Optimisation du projet

Parc éolien PPAW2

BAPE - JUILLET 2026

Évolution de la configuration du projet

Optimisations à venir

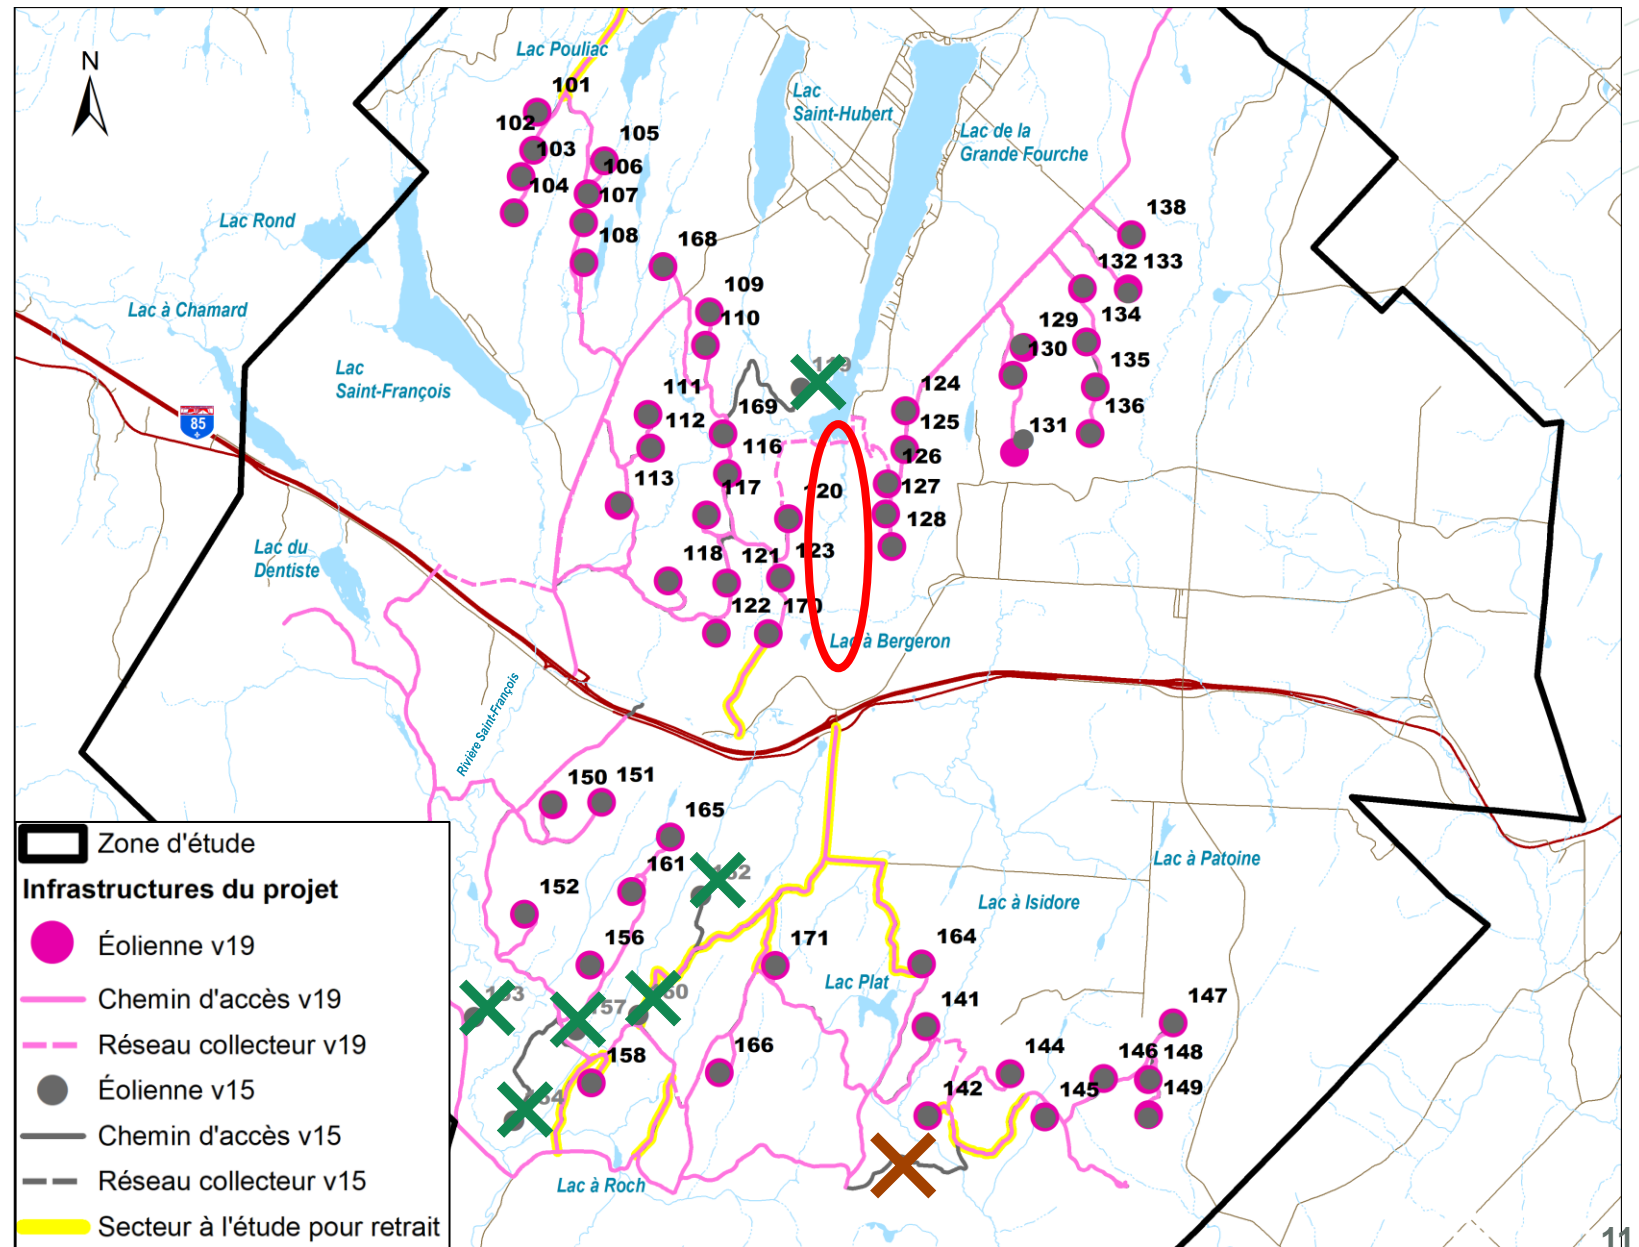
- Évitement de l'habitat du rat musqué en déplaçant le réseau collecteur par un passage sous l'autoroute (○)

Ingénierie détaillée

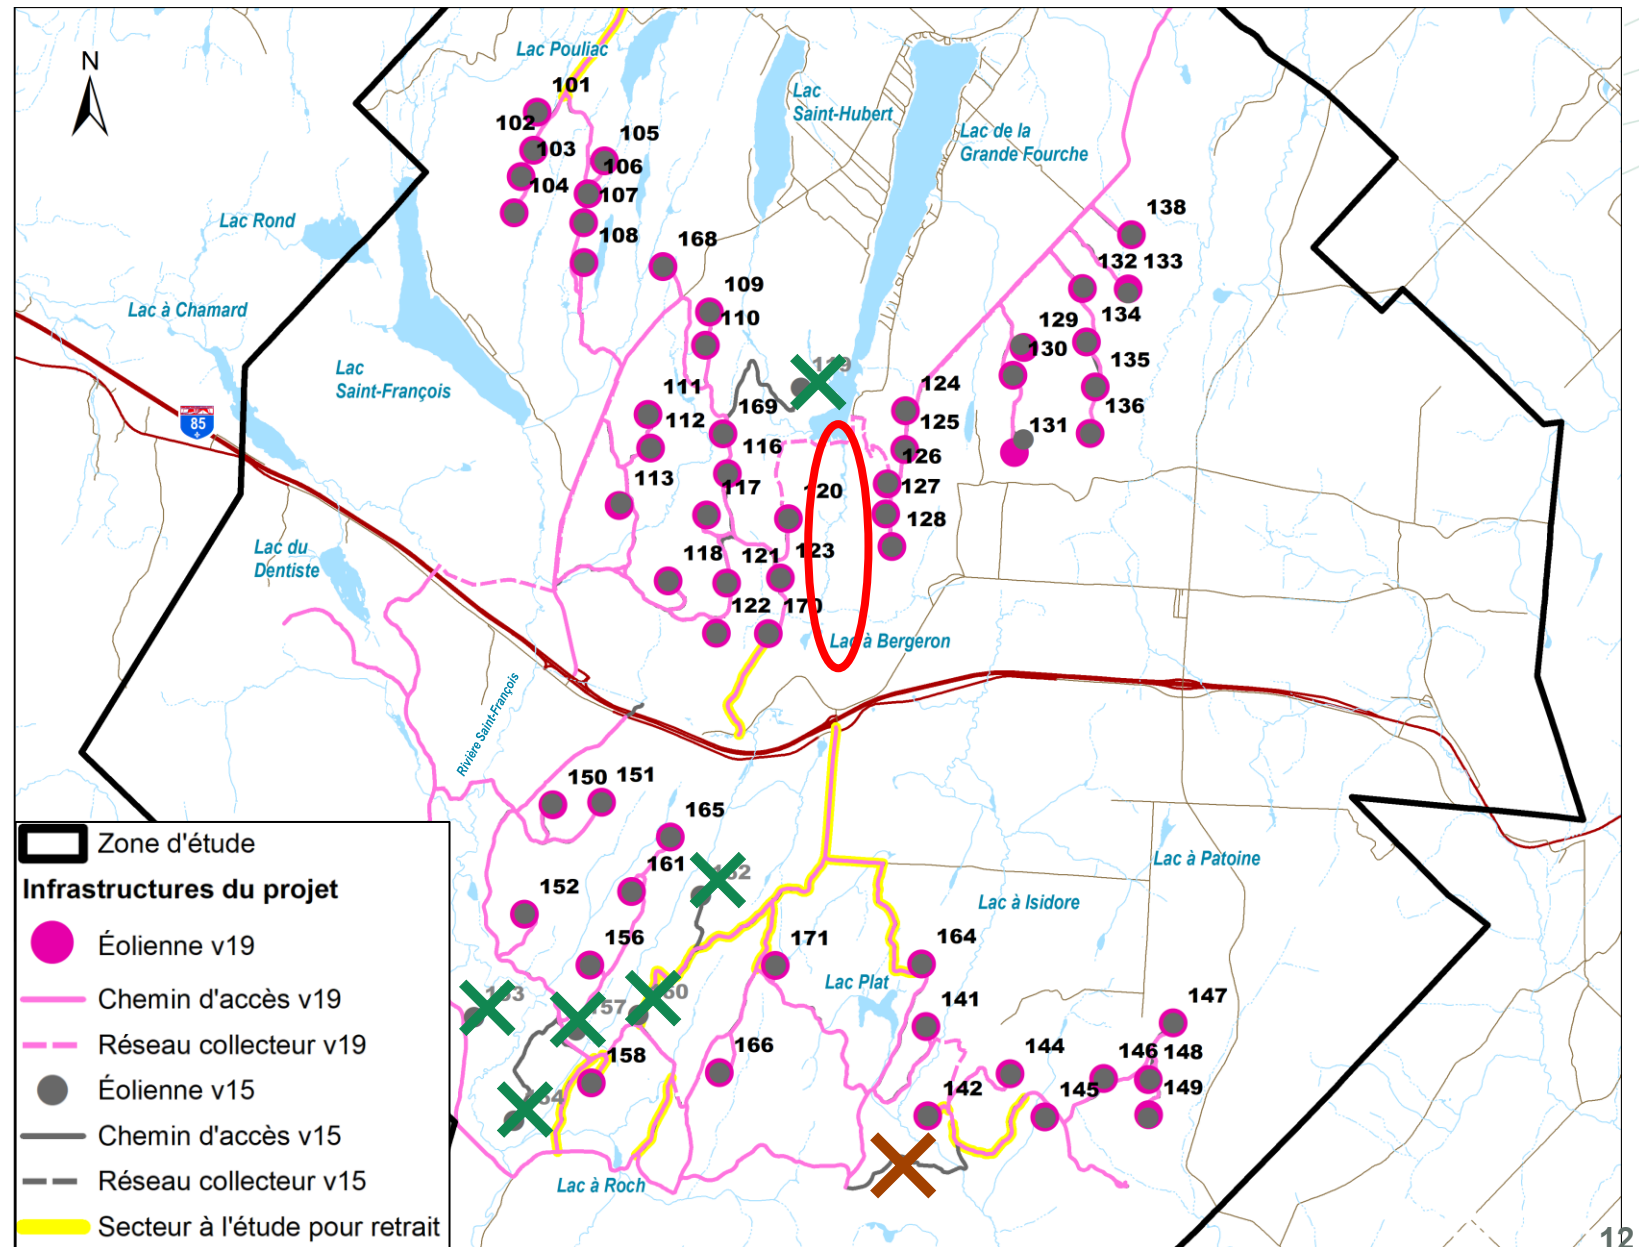
- Raffinement des infrastructures par modélisation Civil 3D
- Micropositionnement des traverses de cours d'eau
- Adaptation fine pour réduire l'empiétement dans les milieux humides
- Recherche de site de bancs d'emprunt
